Resolución No. 1942 del 23 de julio de 2026

AUTORIDAD NACIONAL DE LICENCIAS AMBIENTALES

- ANLA – RESOLUCIÓN N° 001942 (23 JUL. 2026)

“Por la cual se decide una solicitud de modificación de licencia ambiental y se toman otras determinaciones”

Figura. Área de influencia definitiva del proyecto

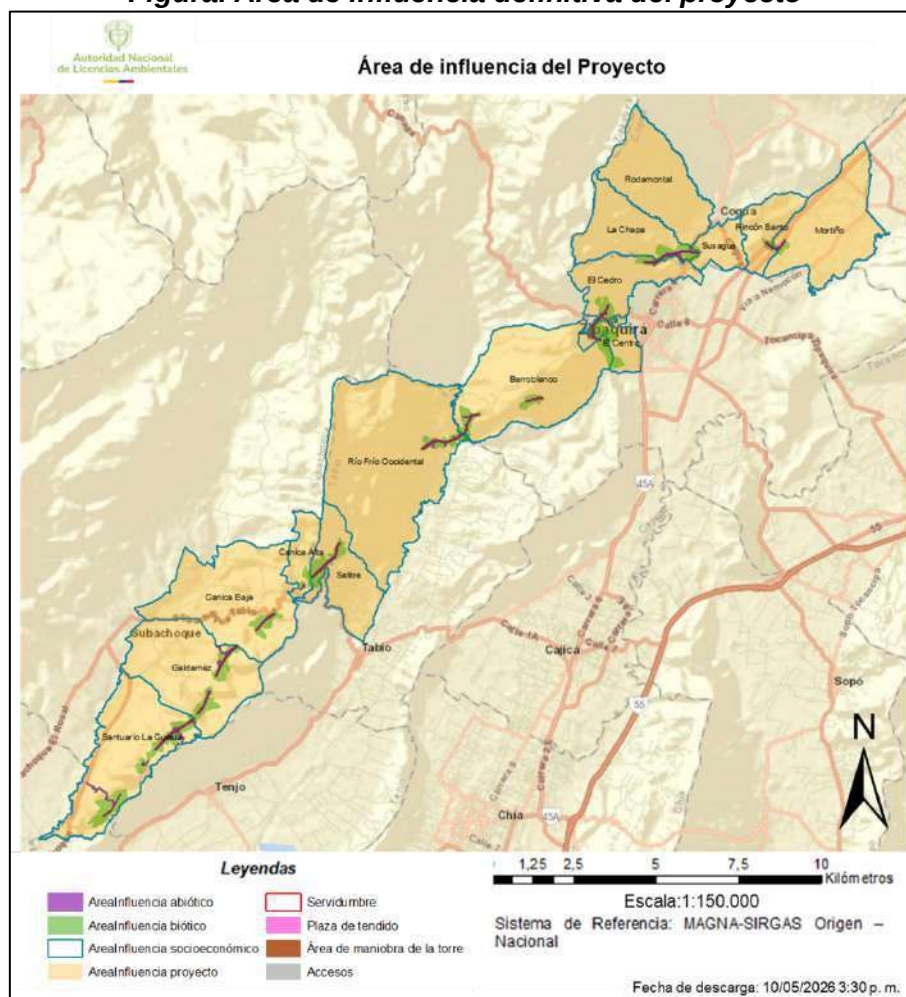
Así las cosas, el Equipo Evaluador Ambiental considera que la delimitación en cada medio y componentes cumplió con lo establecido en los Términos de Referencia para la Elaboración del Estudio de Impacto Ambiental -EIA- para Proyectos de Sistemas de Transmisión de Energía Eléctrica - TdR-17 de 2018 y la Metodología General para la Elaboración y Presentación de Estudios Ambientales - MGEPEA de 2018, por consiguiente, su definición se basó a partir de la valoración de los impactos y su trascendencia, determinando un área con extensión de 13.664,76 ha, la cual se presenta en la siguiente figura:
